PROJET DE MODERNISATION

NOTRE-DAME

COMMENTAIRES RELATIFS À L'ASPECT SÉCURITÉ ROUTIÈRE DU CONCEPT BOULEVARD URBAIN

Rectifications aux propositions présentées Aménagement d'un boulevard urbain Audiences publiques Modernisation de la rue Notre-Dame

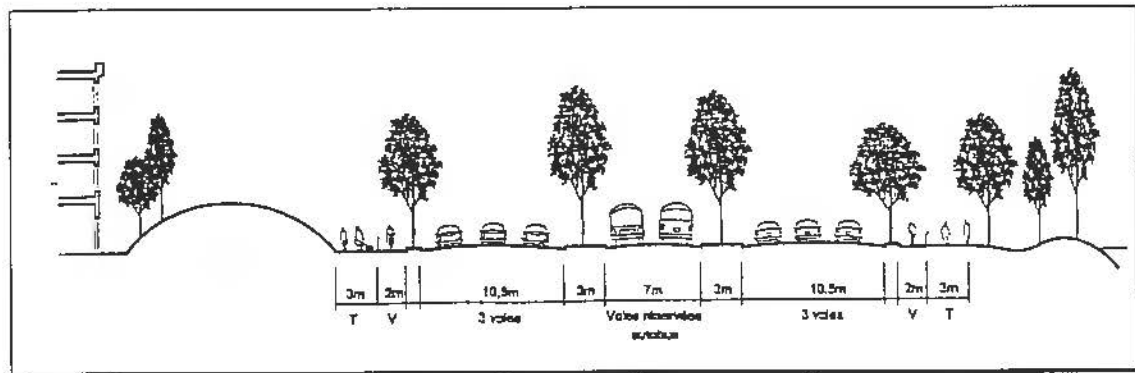
- 2 voies par sens de 4 m de largeur;
- terre-plein de 17 m de largeur avec voie réservée en site propre au centre;
- en direction est, ajout d'une voie auxiliaire pour virages à gauche, comme dans la situation actuelle;
- l'ensemble de l'intersection est gérée par trois feux :
 - un feu pour la direction est du boulevard;
 - un feu pour la direction ouest;
 - un feu au centre du terre-plein pour la voie réservée.

En ce qui concerne la période de pointe du matin, la capacité est de 1 100 véh./h. vers le centre-ville alors que la capacité actuelle est de 3 000 véh./h.

Pendant la période de pointe du soir, la capacité est de 1 600 véh./h. vers l'est alors que la capacité actuelle est de 4 000 véh./h.

- il y a une voie de moins dans la proposition du CRE-Montréal par rapport à la situation présente;
- dans la situation actuelle, on offre du temps de vert simultanément dans les direction est et ouest du boulevard, alors que la proposition du CRE-Montréal, on ne peut offrir une phase de vert que pour la direction est, suivie d'une seconde phase de vert uniquement pour la direction ouest, afin d'éviter d'avoir une accumulation véhicules au centre du terre-plein;

Proposition 1 (voir figure ci-jointe)

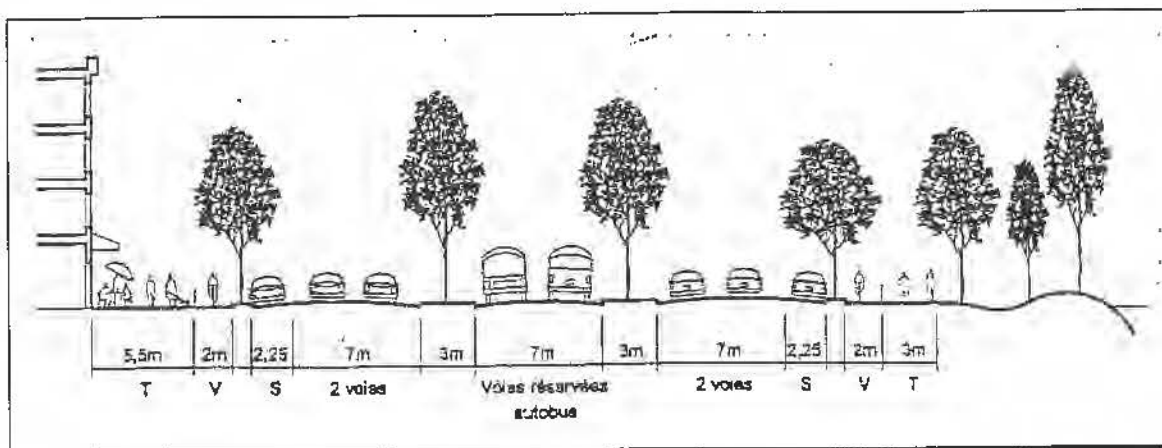
- 3 voies par sens de 3,5 m de largeur;
- terre-plein de 13 m de largeur avec voie réservée en site propre au centre;
- **en direction est, nous ne pouvons pas ajouter de voie auxiliaire pour virages à gauche, comme dans le cas du concept du CRE-Montréal, car le terre-plein est trop étroit;**
- l'ensemble de l'intersection est gérée par trois feux :
 - un feu pour la direction est du boulevard;
 - un feu pour la direction ouest;
 - un feu au centre du terre-plein pour la voie réservée.

Les résultats sont les mêmes pour les propositions 1 et 2.

En ce qui concerne la période de pointe du matin, la capacité est de 1 500 véh./h. vers le centre-ville alors que la capacité actuelle est de 3 000 véh./h.

Pendant la période de pointe du soir, la capacité est de 1 500 véh./h. vers l'est alors que la capacité actuelle est de 4 000 véh./h. **Cette capacité de 1500 véh./h. pour un boulevard à 3 voies vers l'est est similaire à la capacité de 1600 véh./h. du concept du CRE-Montréal car ce-dernier concept contient aussi un total de 3 voies, à savoir deux voies vers l'est et une voie auxiliaire pour les virages à gauche.**

- en direction est, dans les deux propositions, il n'y a pas de voie auxiliaire pour virages à gauche (terre-plein trop étroit) alors qu'il y a une telle voie auxiliaire dans la situation actuelle;

- dans la situation actuelle, on offre du temps de vert simultanément dans les directions est et ouest du boulevard, alors que pour les propositions du groupe Vivre en ville, on ne peut offrir une phase de vert que pour la direction est, suivie d'une seconde phase de vert uniquement pour la direction ouest, afin d'éviter d'avoir une accumulation véhicules au centre du terre-plein;

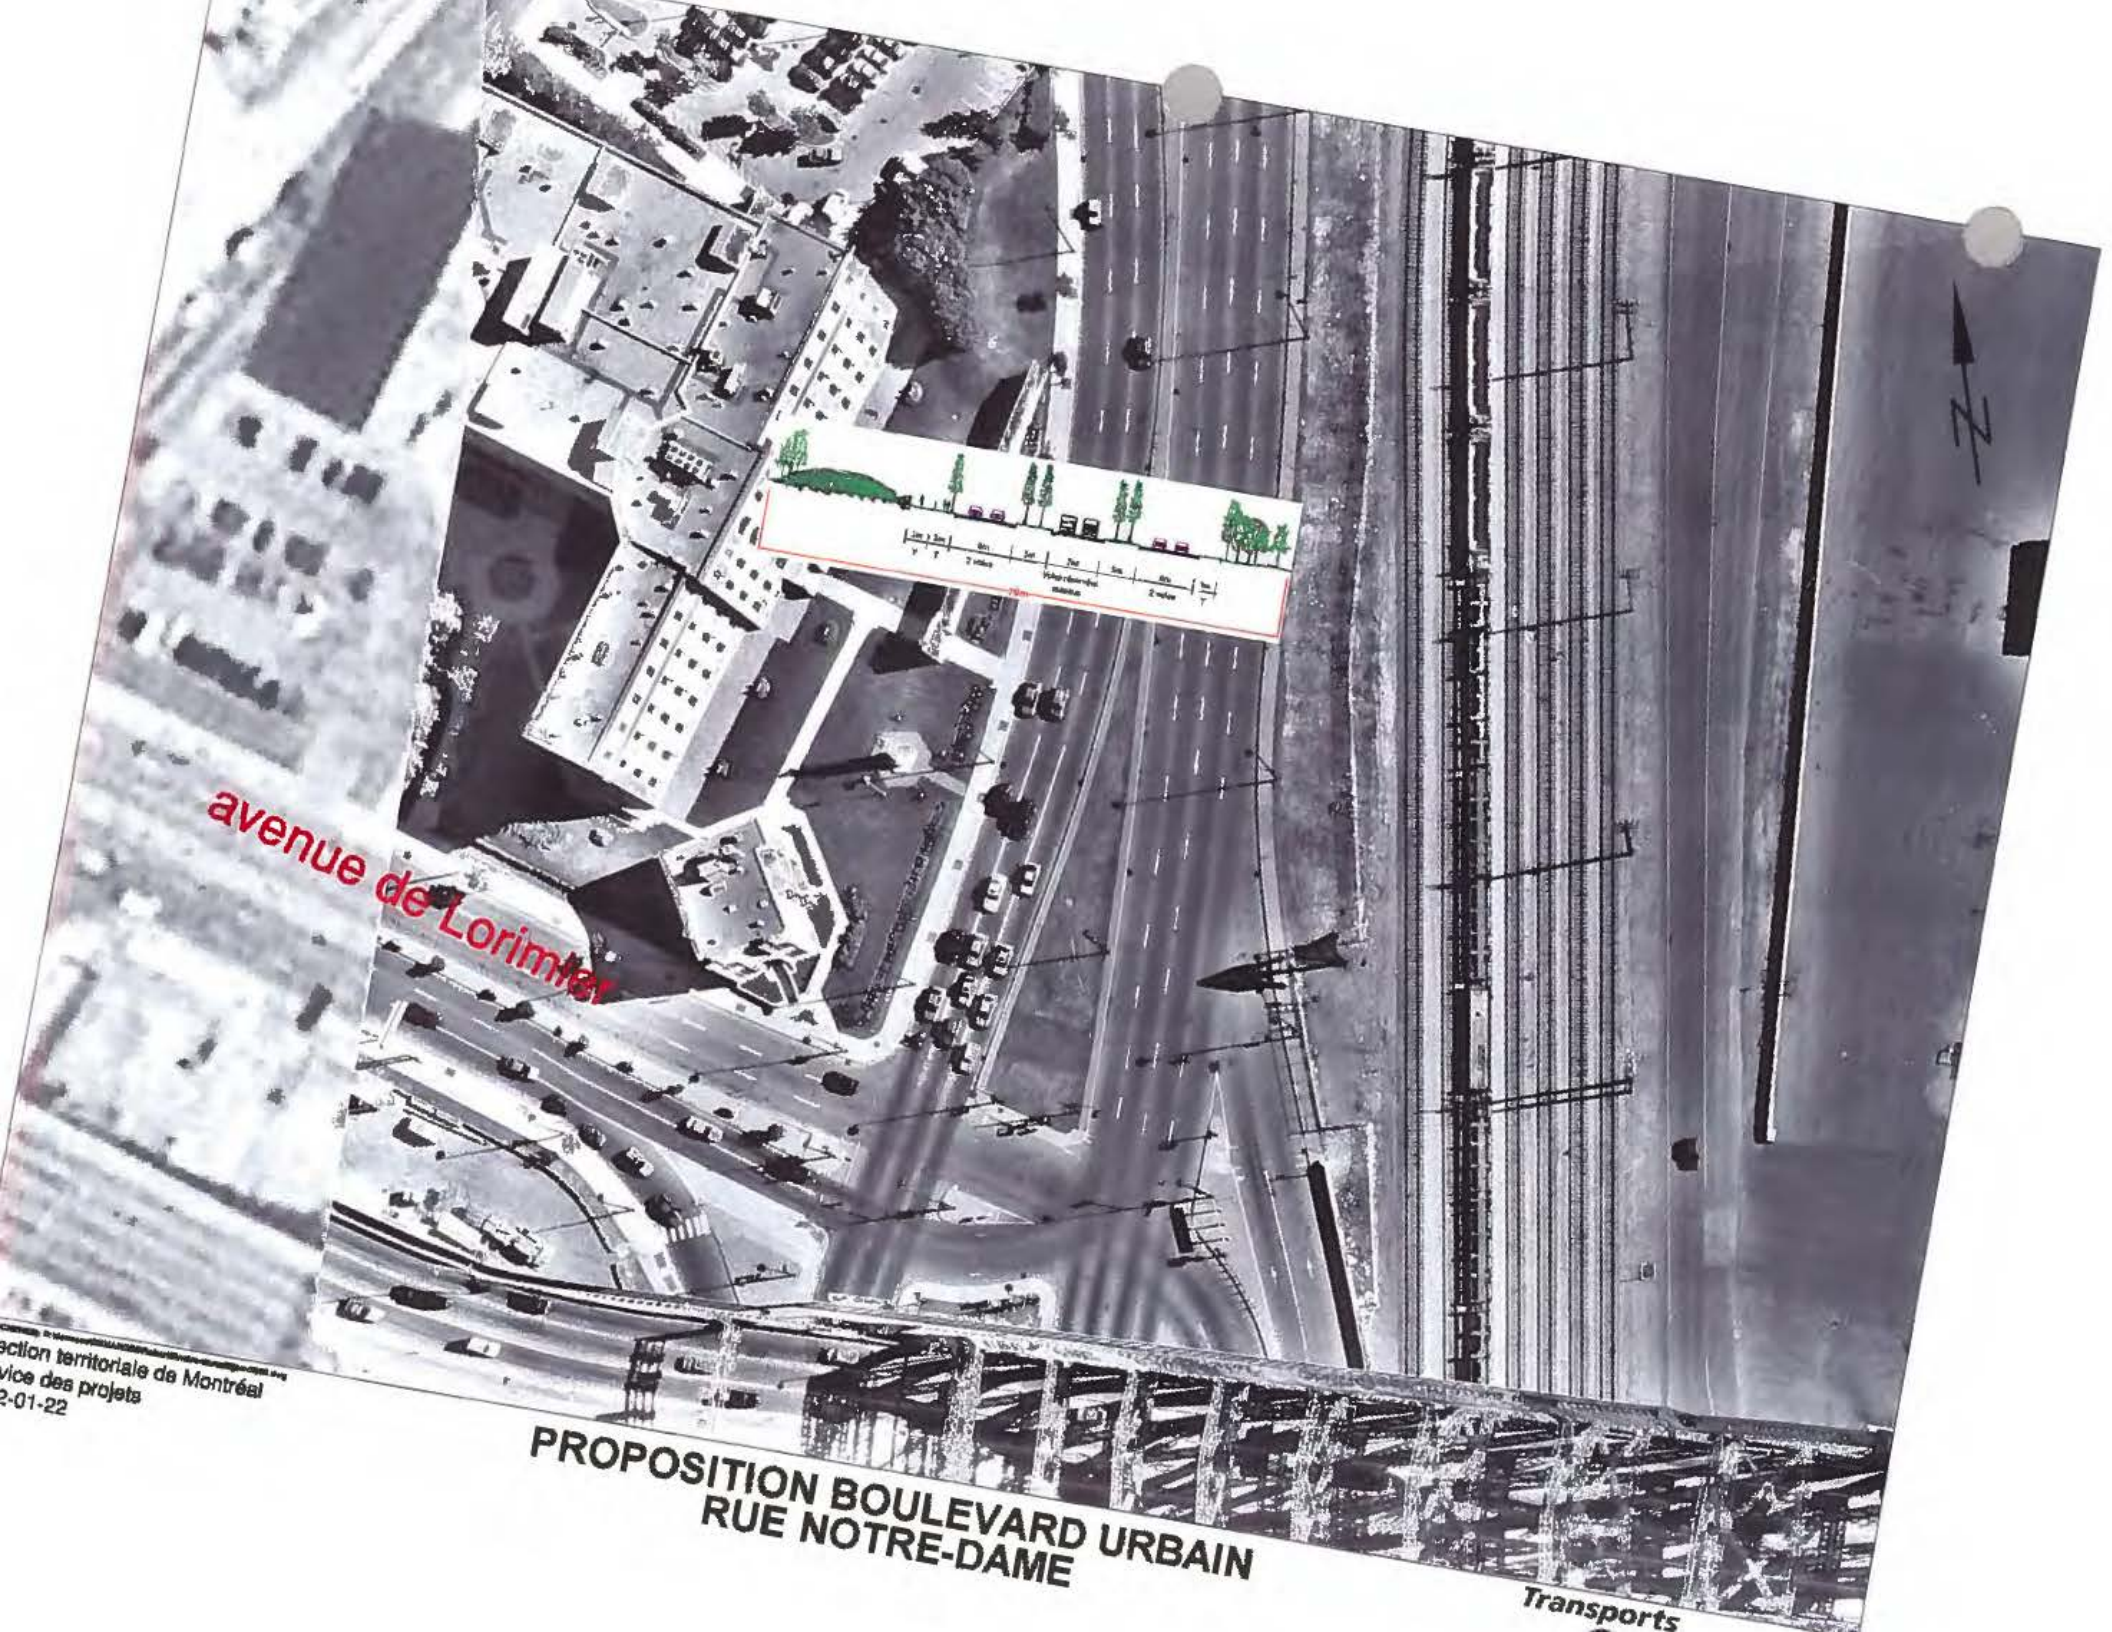
Les projets de boulevard urbain présentés par le CRE Montréal et Vivre en ville comportent un certain nombre d'inexactitudes. La largeur totale des interventions proposées, comprise entre 65 et 75 mètres pour chacun des concepts dépasse la largeur actuelle de l'emprise de la rue Notre-Dame (i.e., la largeur actuelle de la rue + la largeur des terrains déjà expropriés), avec les conséquences suivantes :

- La largeur totale des aménagements proposés dépasse la largeur totale disponible pour réaliser le projet proposé. Comme on ne peut exproprier le port de Montréal ainsi que les voies ferroviaires du CN et du CP, il faudra se rabattre du côté nord de la rue Notre-Dame. Si l'intégrité des concepts est conservée entre les rues Papineau et Viau, il faudra procéder à certaines expropriations, notamment au coin des rues Iberville et Frontenac. De plus, les possibilités de redéveloppement, mentionnées à plusieurs reprises, ne pourront se réaliser car les largeurs de terrains libres ne seront pas suffisantes.
- Les aménagements patrimoniaux ne pourront plus se réaliser, tel que proposés par le MTQ. Effectivement, le mur des Patriotes disparaîtra, la prison des Patriotes sera affectée et la place de la Tonnellerie sera rendue amputée, au point de questionner l'opportunité de sa conservation.

PROPOSITION BOULEVARD URBAIN
RUE NOTRE-DAME

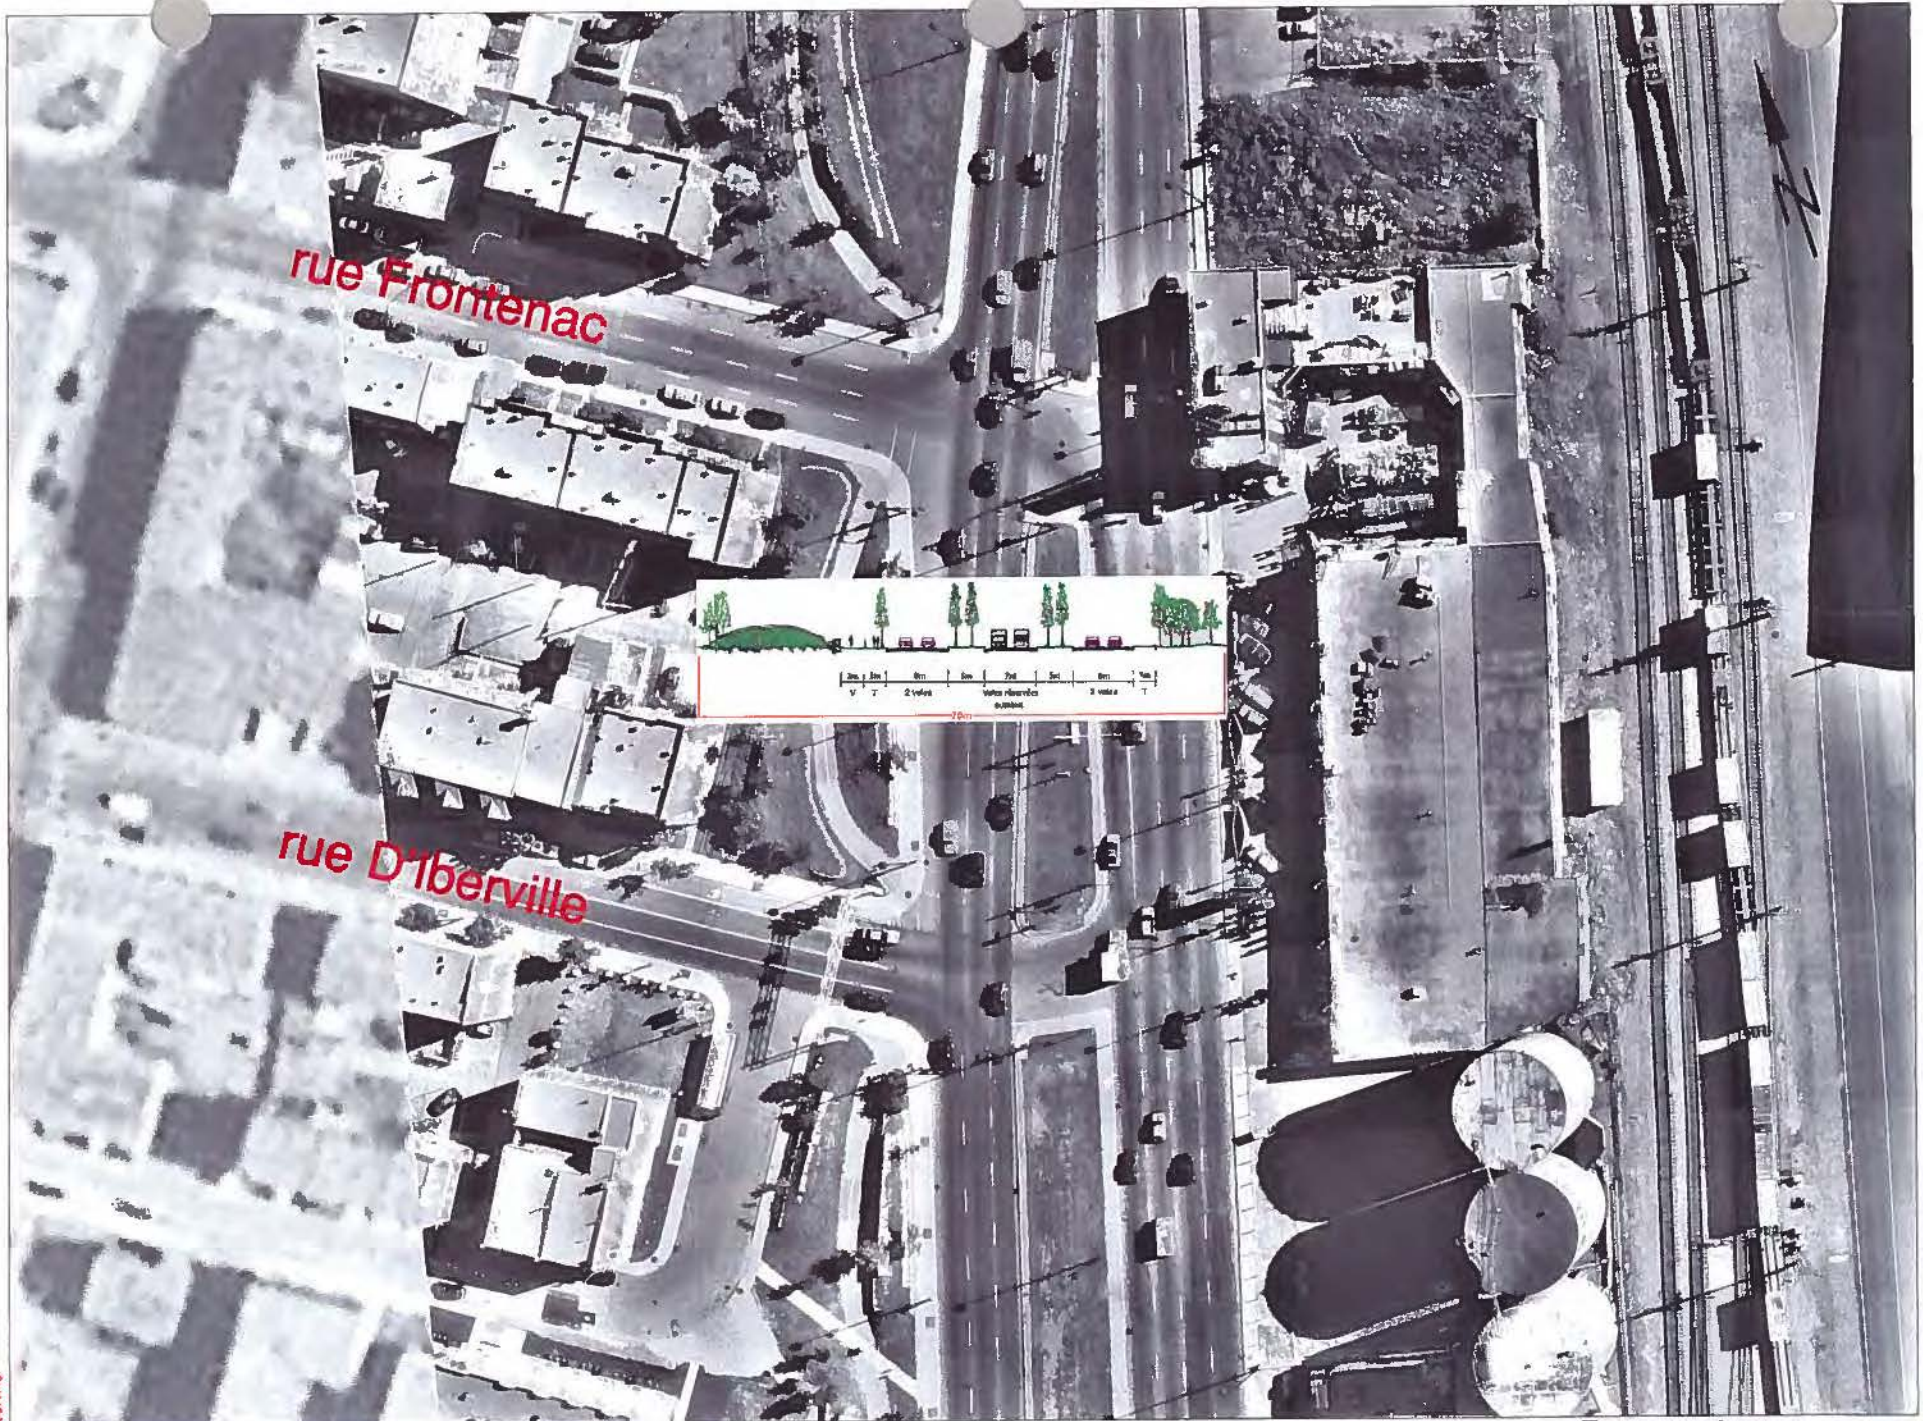
Vous trouverez joint au présent document, quelques photos sur lesquelles nous avons superposé, à l'échelle, le projet du CRE Montréal, pour faciliter la compréhension de cette rectification.
